Пункт 1. Четвертый абзац ~~исключить~~.

(ИУС № 12 1988 г.)

Зависимость максимально допустимого коэффициента избытка воздуха от номинальной тепловой мощности горелки

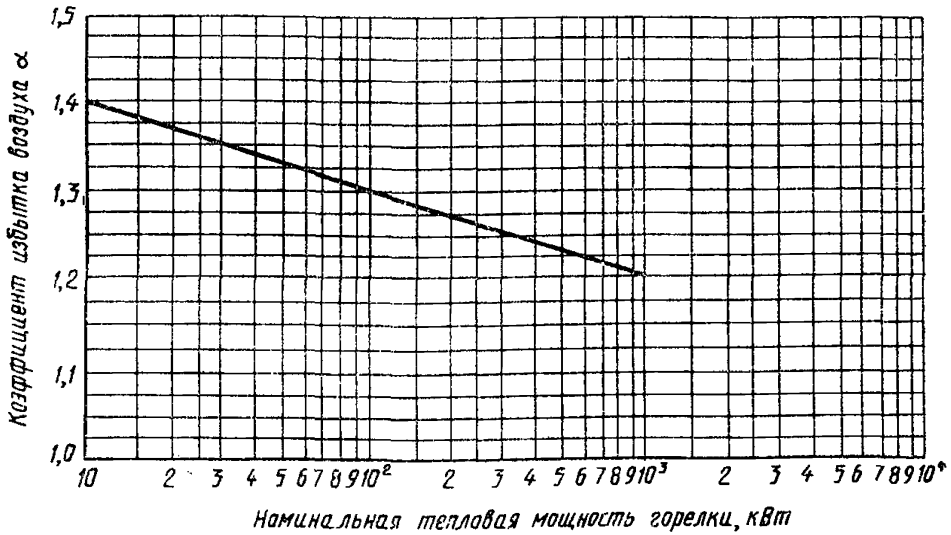
Пункт 3.3. Второй абзац. Заменить значение: 25 % на 0,2; чертеж заменить новым:
